Bewonersavond N247 Kruispunten Beets & Oudendijk

De provincie Noord-Holland heeft op 1 oktober 2026 een inloopbijeenkomst georganiseerd voor het project N247 Kruispunten Beets & Oudendijk. Tijdens deze avond zijn de voorlopige plannen gepresenteerd aan de belangstellenden uit de regio.

Afbeelding 2: schets ovonde Oudendijk

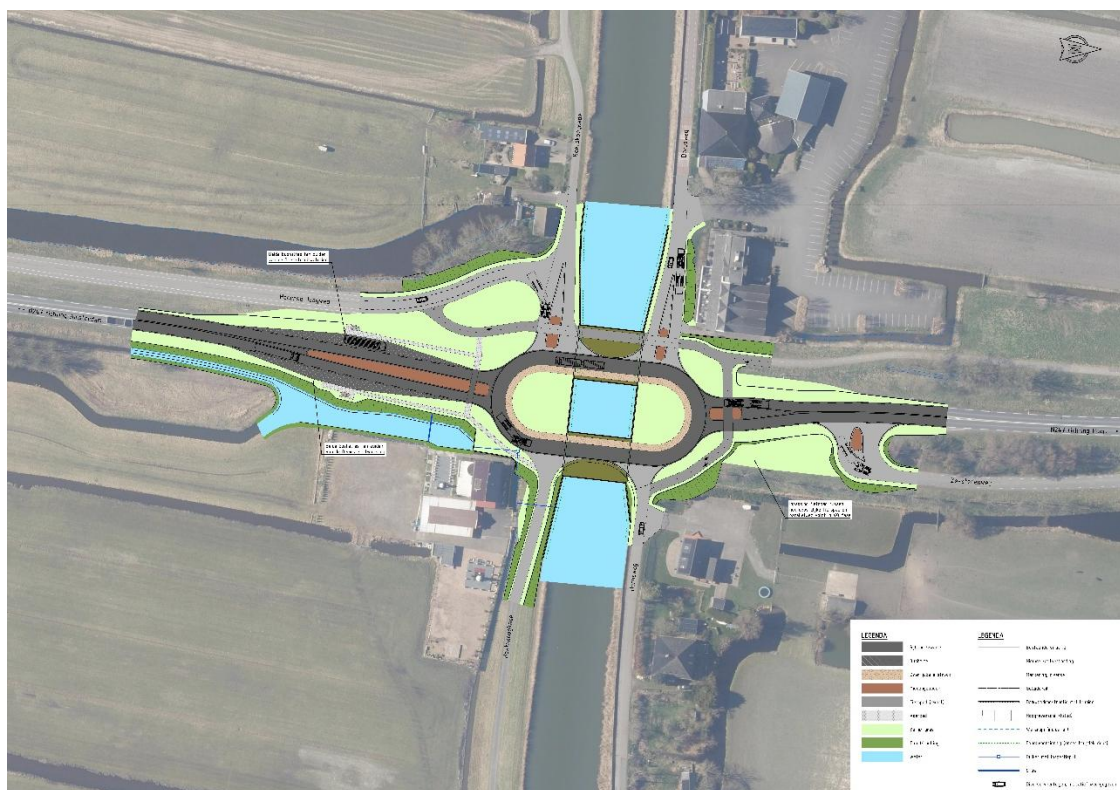
1. In het ontwerp voor Oudendijk ontbreekt een voetpad vanuit het oosten (Laag-Schardammerweg) naar het zuiden (richting bushalte).
➔ De verbinding wordt in de volgende ontwerpfase onderzocht.

2. Bewoners geven aan dat de bushaltes nabij Oudendijk beter aan de noordzijde kunnen worden geplaatst, omdat daar de meeste mensen wonen.
➔ De provincie onderzoekt de voor- en nadelen van een verplaatsing en onderbouwt de keuze in de volgende ontwerpfase.
